ARBETSMATERIAL

Detaljplan Veddökilen

UPPDRAG NR 714948
ANSVARS: Sara Johansson
DATUM 2016-03-31

TRAFIKUTREDNING
TRAFIKUTREDNING
FORMAT A1
SKALA 1:1000
NUMMER

Södra infarten:

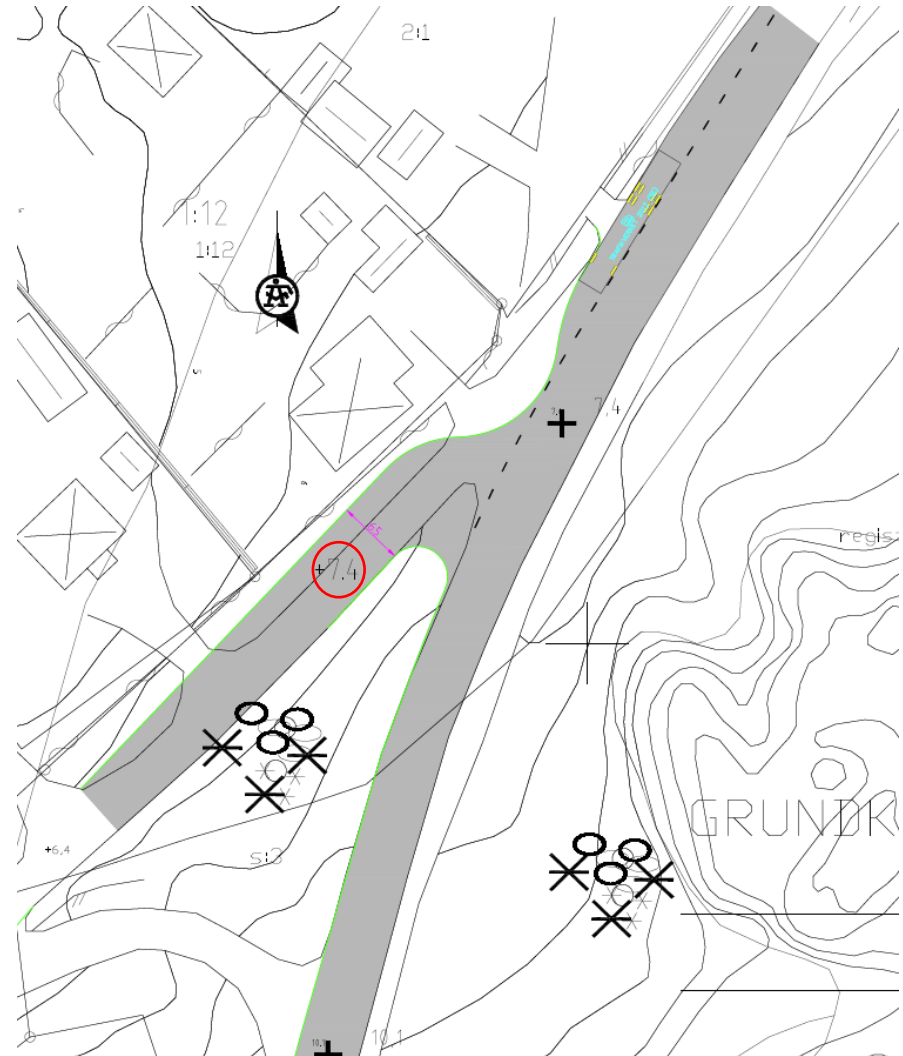
Ny höjd i röd markering kan innebära att väg 1001 kan behöva höjas något.

Förslaget innebär konsekvenser på fastighet 1:12 (parkering i vägkant).

God sikt antas uppnås om träd tas bort.

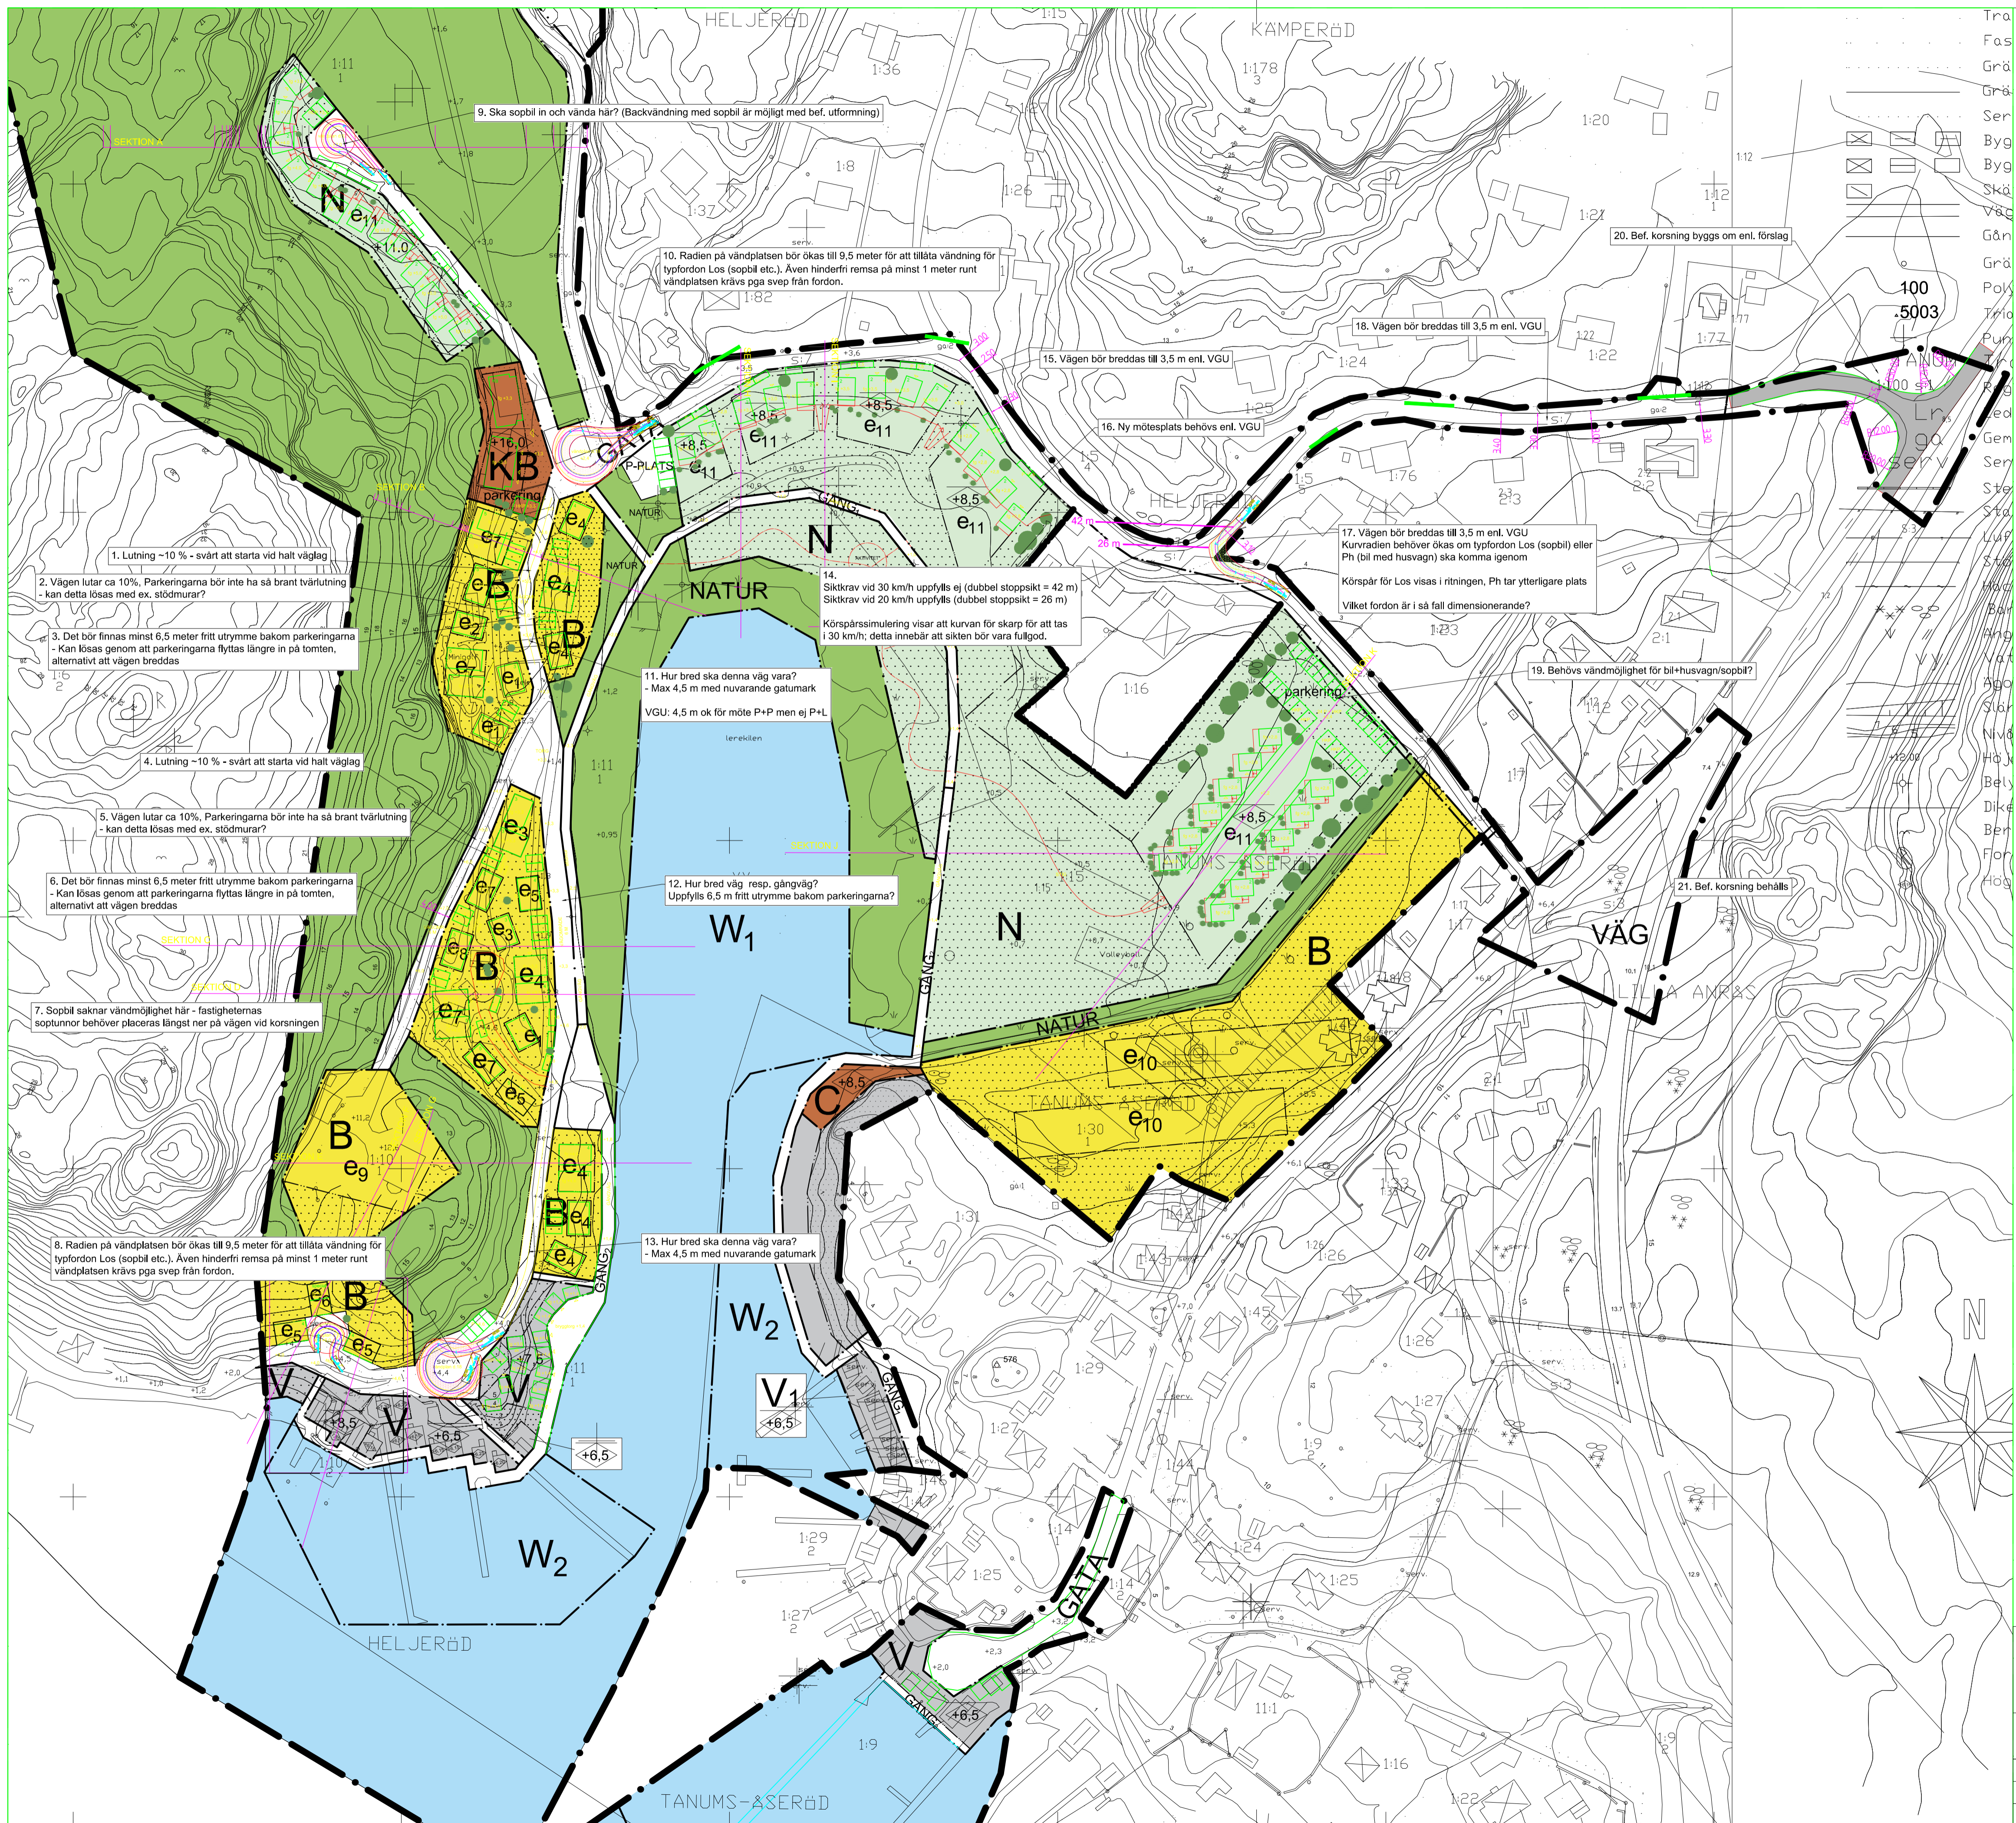
9. Ska sopbil in och vända här? (Backvändning med sopbil är möjligt med bef. utformning)

10. Radien på vändplatsen bör ökas till 9,5 meter för att tillåta vändning för typfordon Los (sopbil etc.). Även hinderfri remsa på minst 1 meter runt vändplatsen krävs pga svep från fordon.

15. Vägen bör breddas till 3,5 m enl. VGU

18. Vägen bör breddas till 3,5 m enl. VGU

16. Ny mötesplats behövs enl. VGU

17. Vägen bör breddas till 3,5 m enl. VGU. Kurvradien behöver ökas om typfordon Los (sopbil) eller Ph (bil med husvagn) ska komma igenom. Körspår för Los visas i ritningen, Ph tar ytterligare plats. Vilket fordon är i så fall dimensionerande?

19. Behövs vändmöjlighet för bil+husvagn/sopbil?

1. Lutning -10% - svårt att starta vid halt väglag

2. Vägen lutar ca 10%. Parkeringarna bör inte ha så brant tvärlutning - kan detta lösas med ex. stödmurar?

3. Det bör finnas minst 6,5 meter fritt utrymme bakom parkeringarna - Kan lösas genom att parkeringarna flyttas längre in på tomten, alternativt att vägen breddas

4. Lutning -10% - svårt att starta vid halt väglag

5. Vägen lutar ca 10%. Parkeringarna bör inte ha så brant tvärlutning - kan detta lösas med ex. stödmurar?

6. Det bör finnas minst 6,5 meter fritt utrymme bakom parkeringarna - Kan lösas genom att parkeringarna flyttas längre in på tomten, alternativt att vägen breddas

7. Sopbil saknar vändmöjlighet här - fastigheternas soptunnor behöver placeras längst ner på vägen vid korsningen

8. Radien på vändplatsen bör ökas till 9,5 meter för att tillåta vändning för typfordon Los (sopbil etc.). Även hinderfri remsa på minst 1 meter runt vändplatsen krävs pga svep från fordon.

11. Hur bred ska denna väg vara? - Max 4,5 m med nuvarande gatumark. VGU: 4,5 m ok för möte P+P men ej P+L

12. Hur bred väg resp. gångväg? Uppfylls 6,5 m fritt utrymme bakom parkeringarna?

13. Hur bred ska denna väg vara? - Max 4,5 m med nuvarande gatumark

Planarbetets fortsatta trafikplanering fokuserar kring två vägtyper som används genomgående i hela området och upprättas enligt VGU:s rekommendationer.

- *Vägtyp 1: Huvudväg. Total vägbredd 5,5m*
- *Vägtyp 2: Genomfartsväg. Total vägbredd 4,0m.*

Säkerställer att Personbil+Sopbil/utryckningsfordon kan mötas. Inga mötesplatser krävs.

Säkerställer att Sopbil/utryckningsfordon kan komma till. Möte mellan fordon ej möjlig. Mötesplatser med minsta intervall 100m erfordras.

För parkering som sker på kvartersmark säkerställs ett fritt utrymme på minst 6,5m bakom p-platsen.

Vändzoner inom planområdet har justerats till radie 9,5m för att möjliggöra vändning för Sopbil/utryckningsfordon.

Utreds vidare.
